PRODUKT	AVD.	GRUPP
P	4	41
BETR.		NR.
Beläggmaterial för lamell		20
240		DATUM
		Juni 82

Service meddelande

Nytt beläggmaterial för lamell

135861

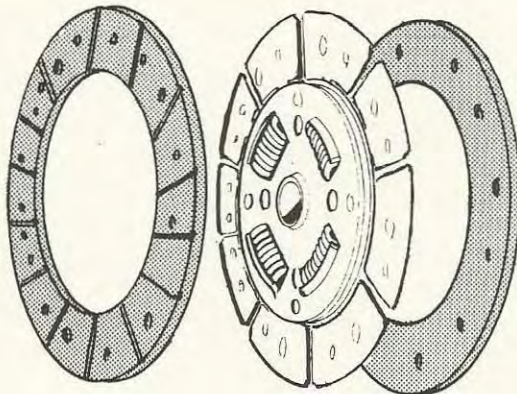
För att minska vibrationer och ryck vid start har ett nytt beläggmaterial för lameller införts till 240.

Lameller med det nya beläggmaterialet ersätter tidigare utförande av lameller enligt följande:

Motor	Tidigt utförande	Sent utförande
B21ET (1981)	1232 651-8	1209 714-3
B21ET (1982-)	1209 585-7 ¹⁾	1209 714-3
B23A	1209 329-0	1209 761-0
B23E	1232 537-9	1209 761-0
D24	1232 601-3	1209 715-0
